Service Manual

OBJET : Cette information annule et remplace les informations 40573-40836
41000 - 41004

SBP 1068 - 1903 - 1967 - A 79,338 B

OBJET : MODIFICATIONS INTERVENUES EN COURS DE FABRICATION

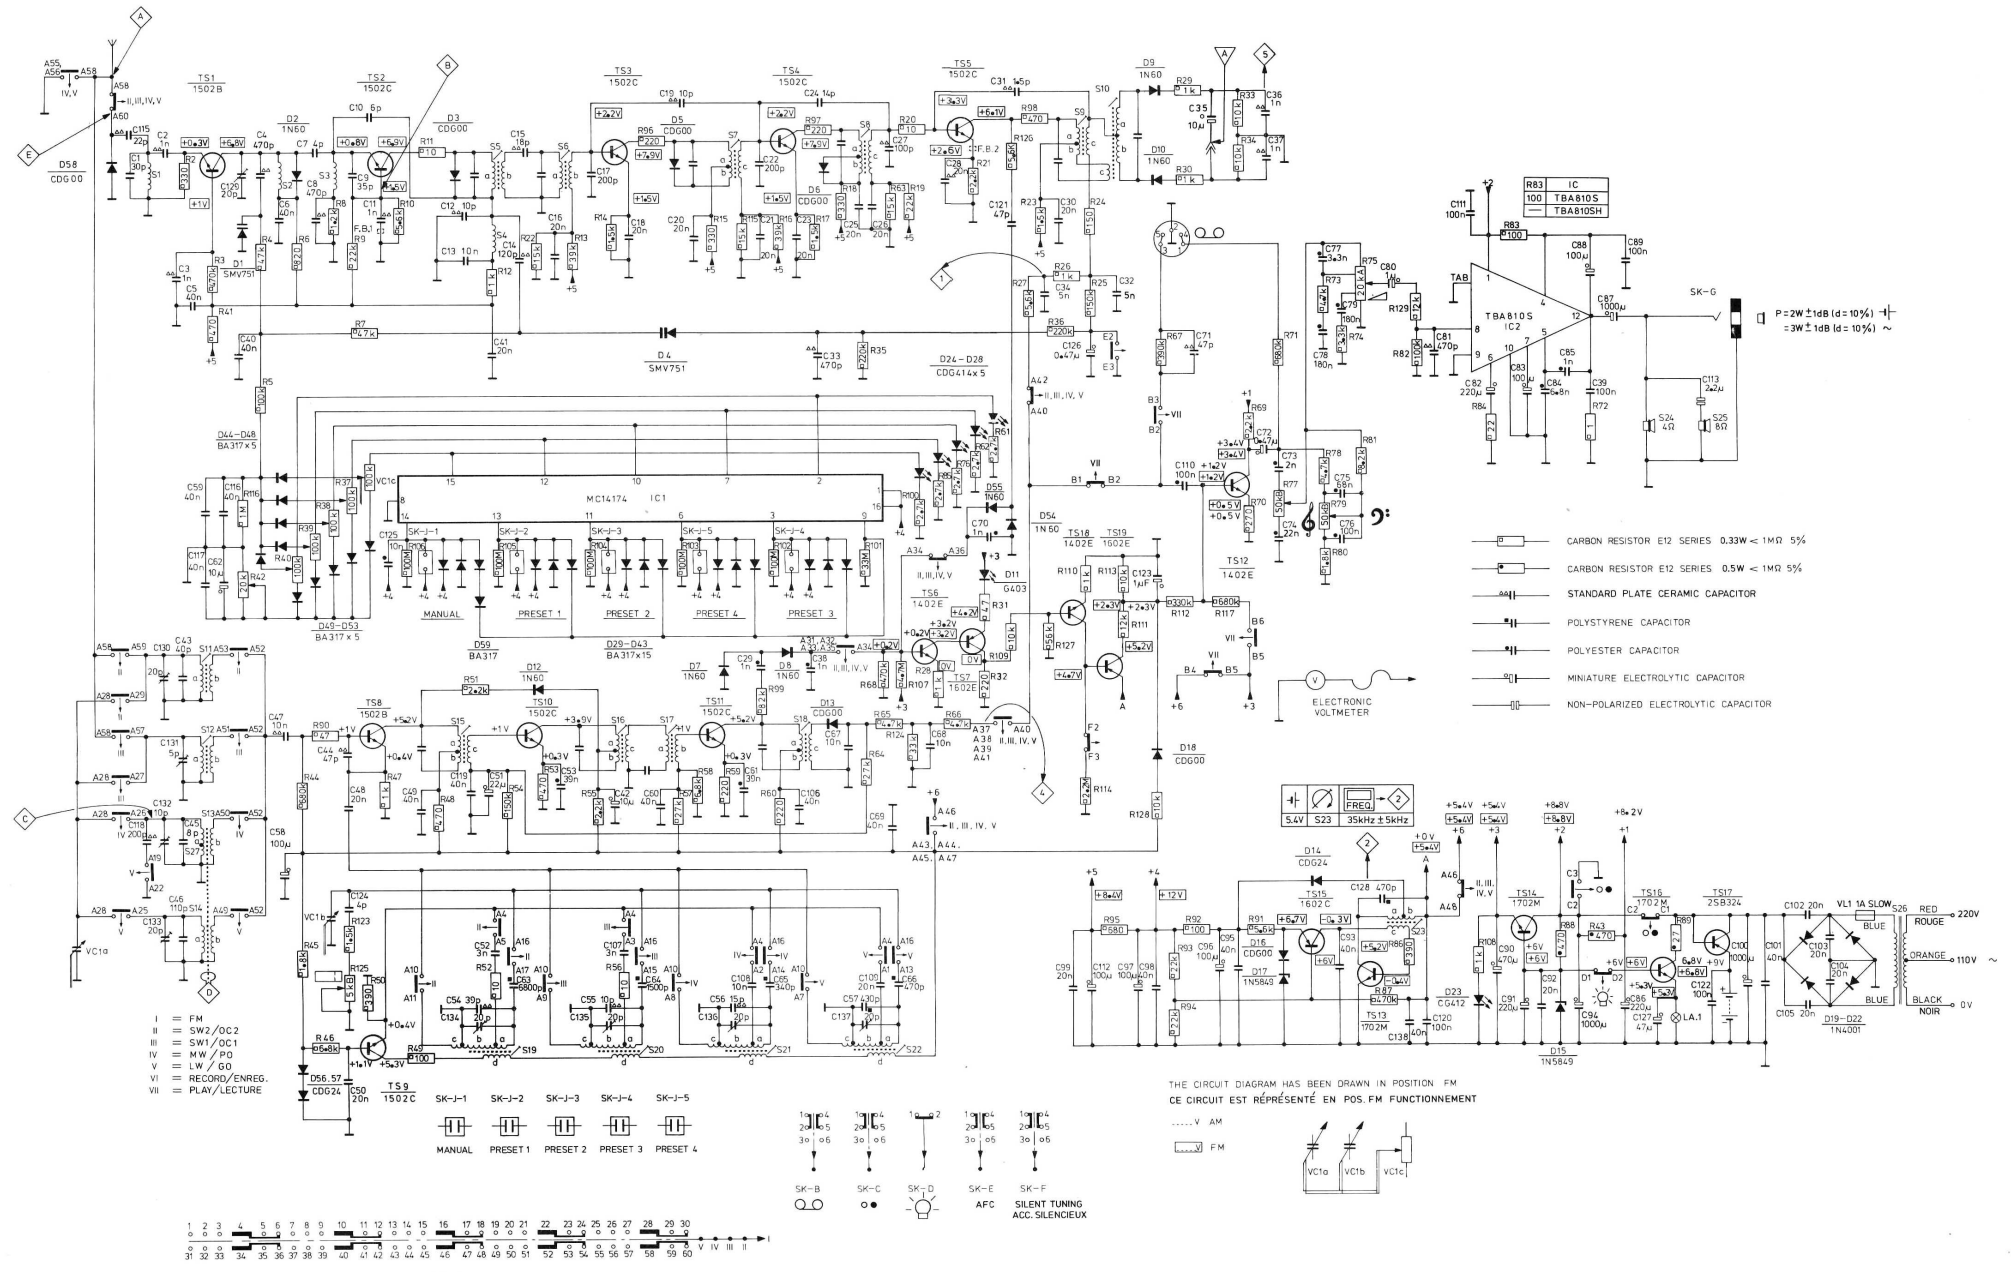
R 95 remplacée par 560 Ω et C 5 remplacé par 1nF

- D3, D5 remplacées par le type BA 317 et C 139 100nF a été ajouté entre le point 8 de IC 1 et le point de connexion de C3 et C5.

- D 60 à D 63 BA 317 ont été ajoutées en série, respectivement avec D 34, D 37, D 40, D 43

- R 72 passe à 2,2 Ω

Afin de réduire le courant de charge de C 94 qui est à l'origine de la destruction des contacts, nous vous conseillons après remplacement de la pièce défectueuse de porter C 94 à 100 μ F au lieu de 1000 μ F

et C 100 à 2200 μ F au lieu de 1000 μ F code 4822 124 20679

Motif : Amélioration de la sensibilité en F.M.

Motif : Amélioration de la stabilité en F.M

Motif : Améliorer la préselection F.M.

Motif : Améliorer la stabilité ampli B.F.
